DODATEK SMLOUVY Č.3
KE SMLOUVĚ O DÍLO

**„REVITALIZACE ANTONÍNSKÝCH MOSTŮ – SOKOLOV“ –
SO 201 MOST PŘES ŽELEZNIČNÍ TRATĚ**

VYJÁDRĚNÍ K PŘEDLOŽENÝM ZMĚNÁM AKCE „Revitalizace Antonínských mostů“

Protokol o předání geodetických prací č. 6/2017

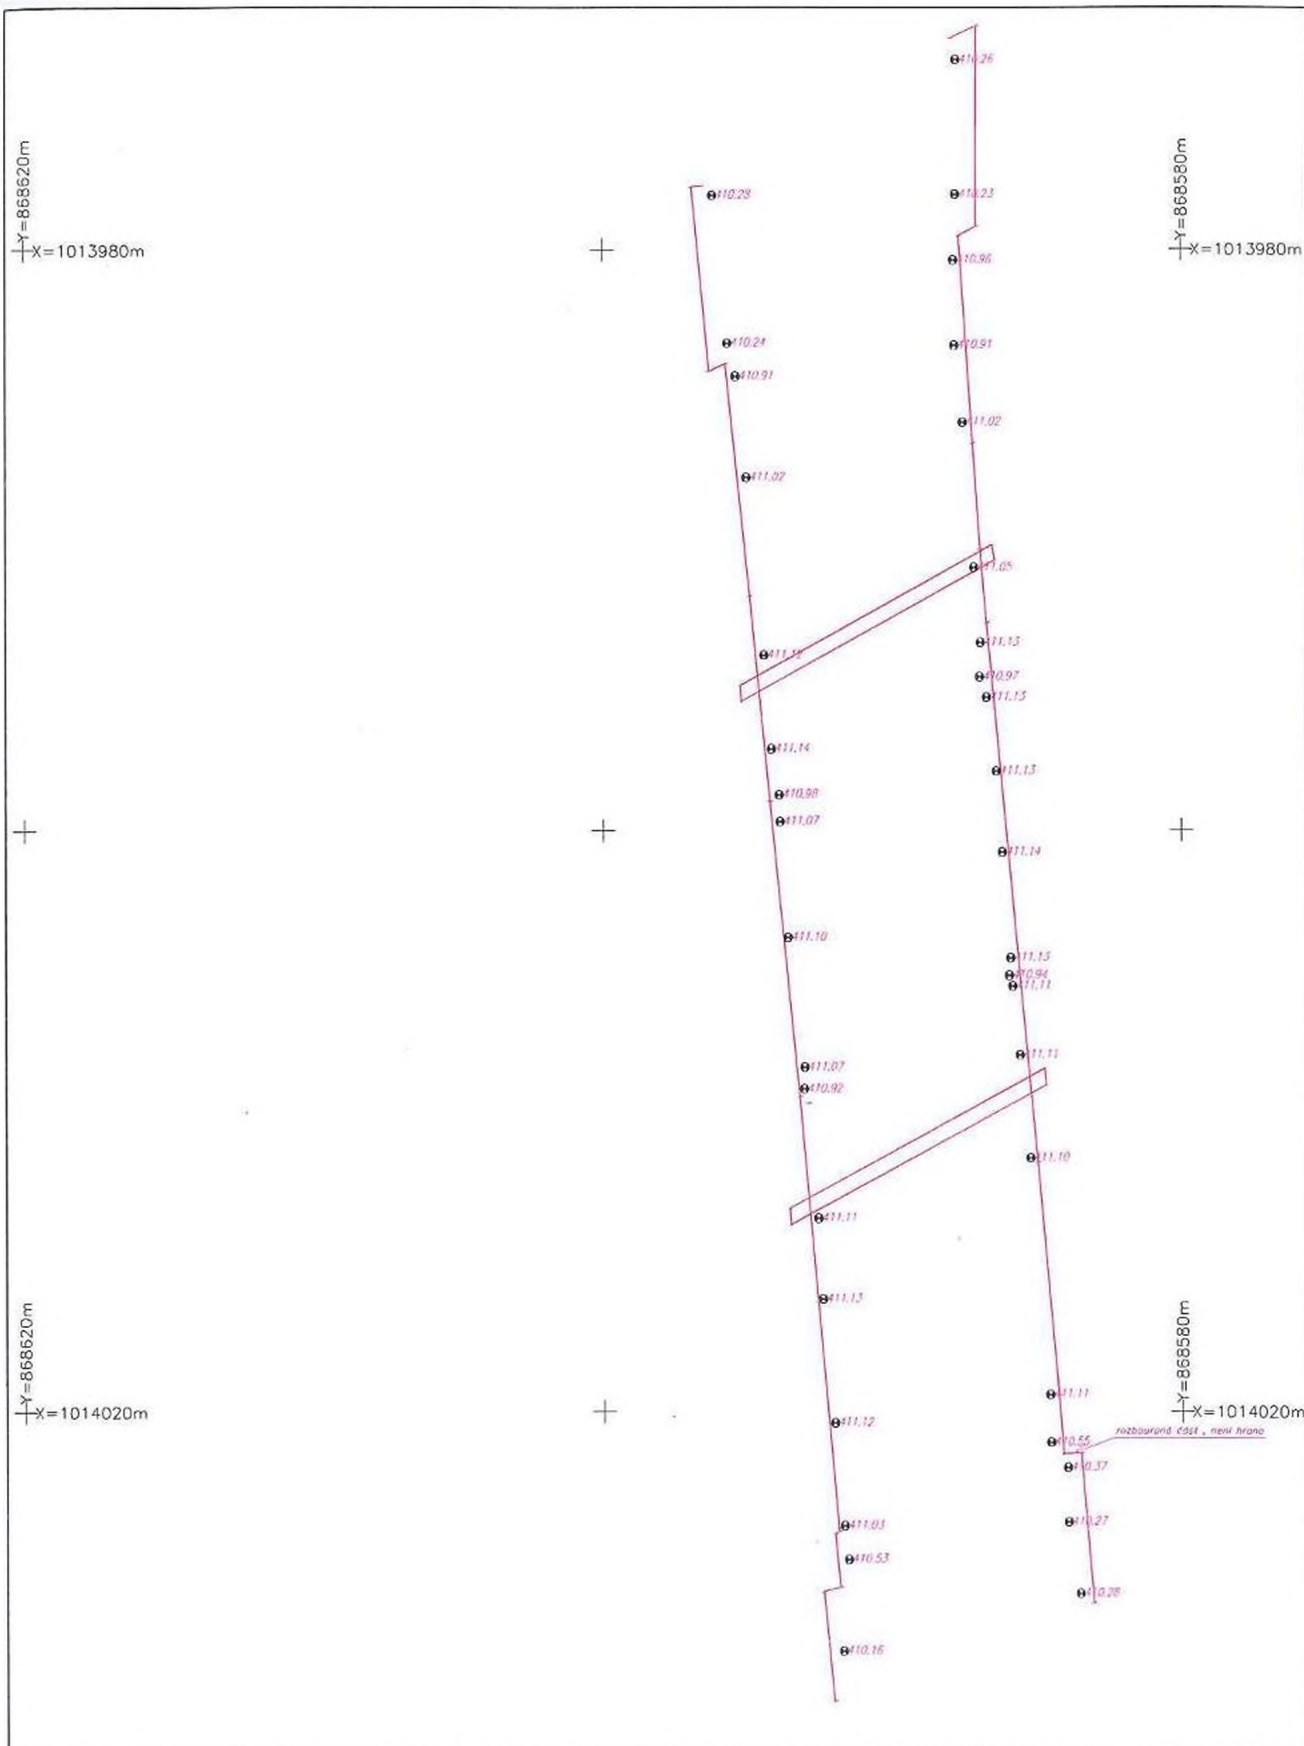
12.5.2017 Zasílám avizované foto stativů antonínských mostů. Podobný problém jako předcházející dobetonávky. Pravděpodobně bez kotvící výztuže. Obava z pádu do kolejiště. Je možné v případě nutnosti ubourat až k patě?
Děkuji a odpověď obratem

15.5.2017 Vyjádření projektanta: uvedený prvek je možno odbourat v celém rozsahu (nemá statickou funkci), nicméně doporučujeme omezit bourání na rozsah nezbytný pro zajištění celistvosti konstrukce.

PŮDORYS NOVÁ NK + SPOD.STAVBA +

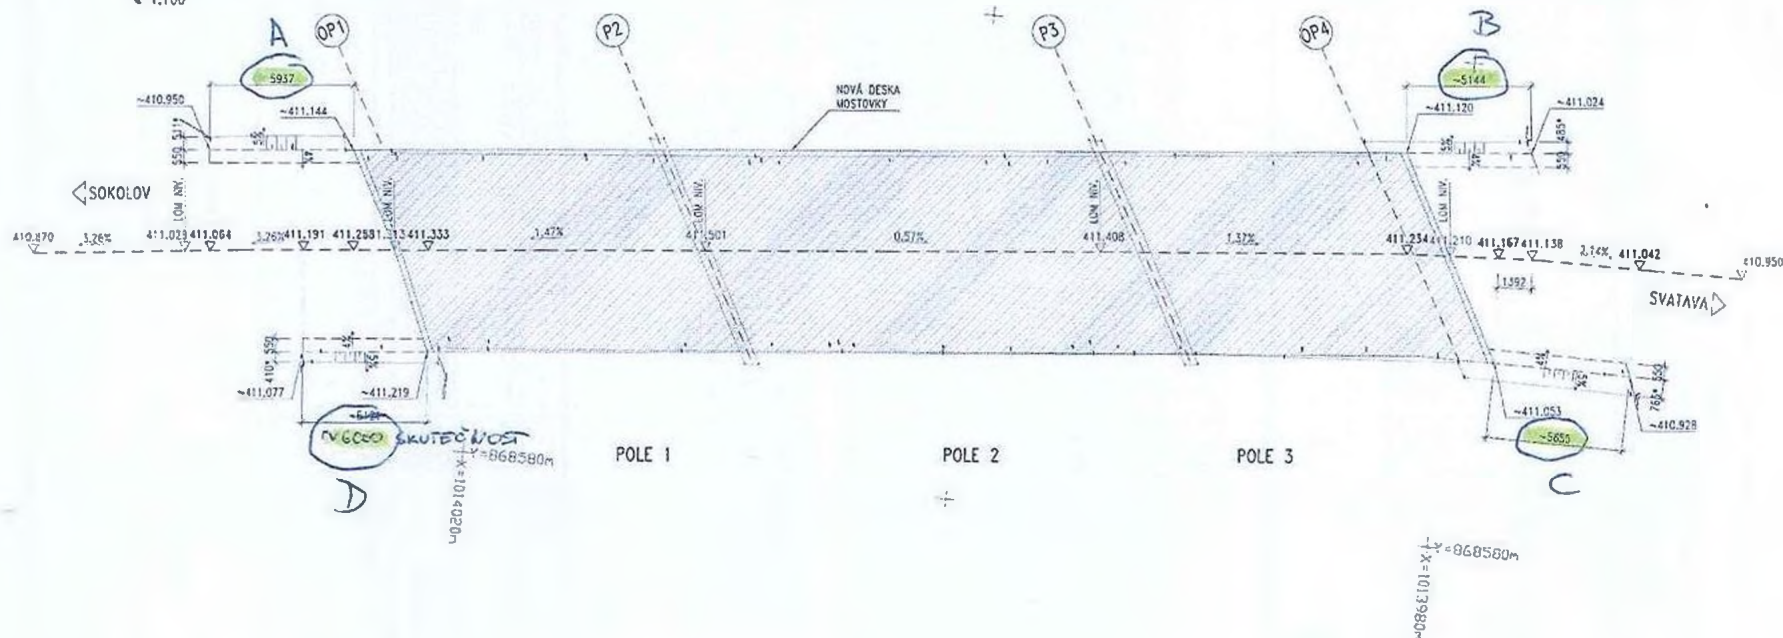
Předložená změna zahrnuje navýšení množství betonu u dobetonávky křídel dle skutečnosti. Navýšení množství dobetonávky souvisí s vyšším množstvím bouraných konstrukcí.

Předložená změna zahrnuje navýšení množství betonu u dobetonávky křídel dle skutečnosti.

Vzhledem k tomu, že v rámci odbourání byly zastiženy části konstrukce, které nebyly řádně spojeny se svým podkladem a bylo je nutno odbourat, protože v opačném případě by hrozil jejich pád, bylo nutno následně tyto konstrukce dobetonovat, aby tvar konstrukce byl funkční.

Tato položka souvisí s bodem 1 a nízkou kvalitou provedení některých stávajících částí mostu. Dobetonávky jsou náhradami částí konstrukce, které bylo nutno odbourat nad rámec předpokladů projektové dokumentace.
